MINISTERIO DE AMBIENTE
DIRECCIÓN REGIONAL DE COCLÉ
SECCIÓN DE EVALUACIÓN DE IMPACTO AMBIENTAL

DRCC-IT-APRO-017-2024

RESIDENCIAL BRISAS LOS UVEROS

Figura 1 Plano de ubicación del Sistema de Tratamiento de Aguas Residuales (SATAR), aprobado por el IDAAN en Ventanilla Única, en el cual se ve claramente el SATAR y su ubicación.

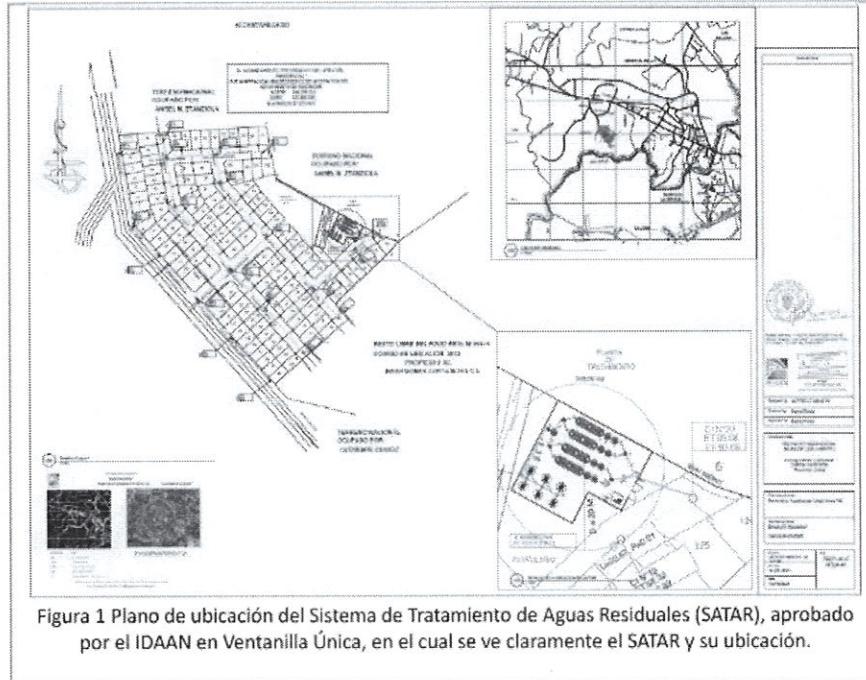
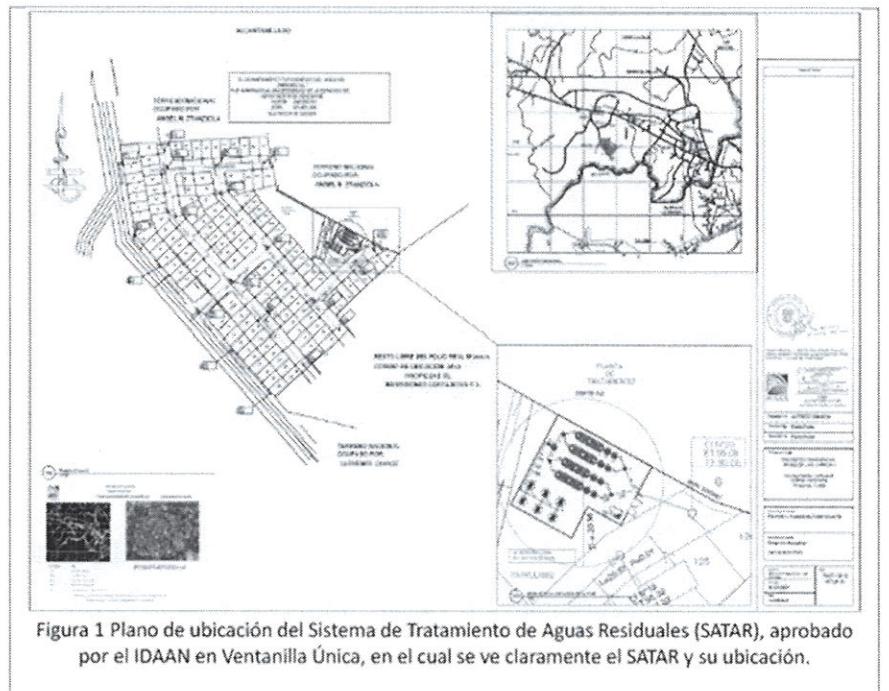
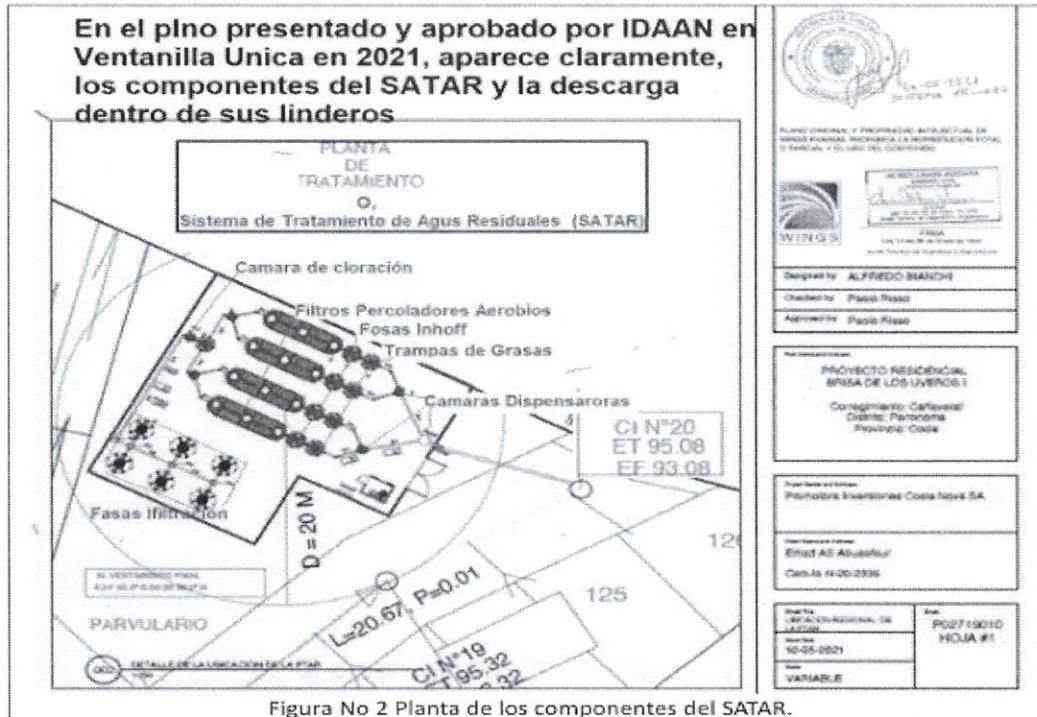
Al verificar los anexos presentados por el promotor el plano presentado no se evidencia el área a utilizar ya que no es legible. Por lo que se le reitera al promotor presentar planos donde se evidencie la superficie a utilizar del campo de infiltración propuesto.

4. Adicional a la pregunta anterior se le indica que las pruebas de percolación presentadas indican que corresponde a un tanque séptico cuyas conclusiones indican que tiene una absorción relativa Semi Impermeable y el estudio original indica que para el manejo de las aguas residuales utilizarán una Planta de Tratamiento de Aguas Residuales. El promotor deberá:

-Aclarar cuál es el sistema de tratamiento de aguas residuales que utilizarán en el proyecto y describir todos sus componentes de una manera legible y presentar mediante plano la distribución espacial de la misma.

-Que las coordenadas presentadas de la ubicación del campo de infiltración se ubican a afuera del terreno en evaluación.

3. Ver en anexos plano aprobado por el IDAAN de Ventanilla Única en 2023, la ubicación espacial del SATAR propuesto cuyos componentes, son elementos prefabricados suministrados por la WINGS de origen italiano, ver plano en figura No1. (Ver foja 121 del expediente y plano 165, 166 y 167).
